## Contribution enquête-publique parc éolien de La grande Contrée, CHARLEVILLE

Par cette contribution je manifeste **ma vive opposition** à l'implantation du parc éolien de la Grande Contrée à Charleville, en y développant les arguments scientifiques suivants concernant les chiroptères, après analyse du dossier.

Extrait de l'étude d'impact

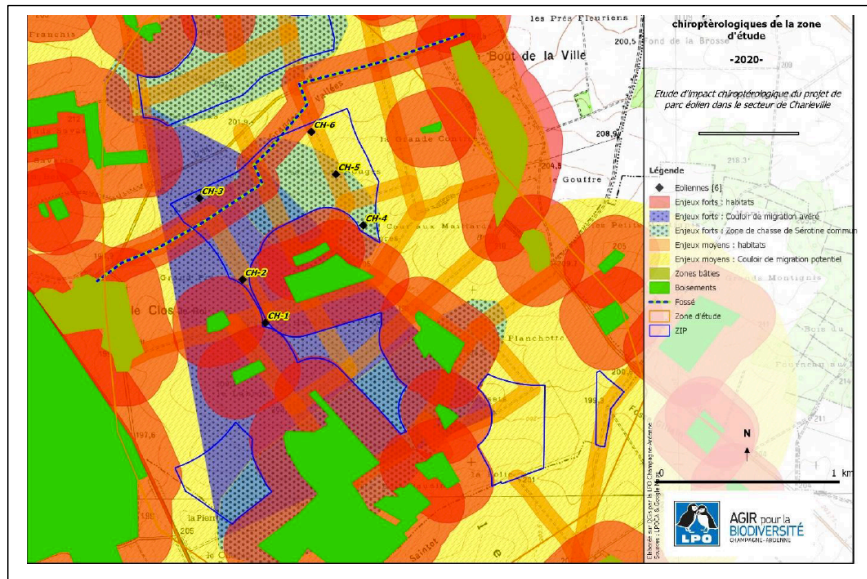
Le rapport établi par la LPO est sans appel :

- **13 espèces de chiroptères** ont été contactées lors des différentes études dont 4 inscrites à l'Annexe II de la directive Habitats flore (Barbastelle d'Europe, le grand Murin, le Murin de Bechstein et le Murin à oreilles échancrées)
- Les éoliennes CH1, CH2 et CH3 se trouvent sur un **couloir de migration de chiroptères**. En particulier les espèces migratrices de haut vol, pipistrelle de nathusius, Noctule commune, Noctule de Leiser et Serotine commune traversent la zone)
- Les éoliennes CH4 et CH5 se trouvent sur des **zones de chasse**
- **Toutes les éoliennes se trouvent sur des axes de déplacement des chiroptères** entre les boisements, les lisières et les chemins enherbés
- Toutes les éoliennes se trouvent sur une **zone d'enjeu fort du point de vue des espèces de haut vol**

**Implanter un parc éolien à cet endroit est donc une totale ineptie du point de vue environnemental !**
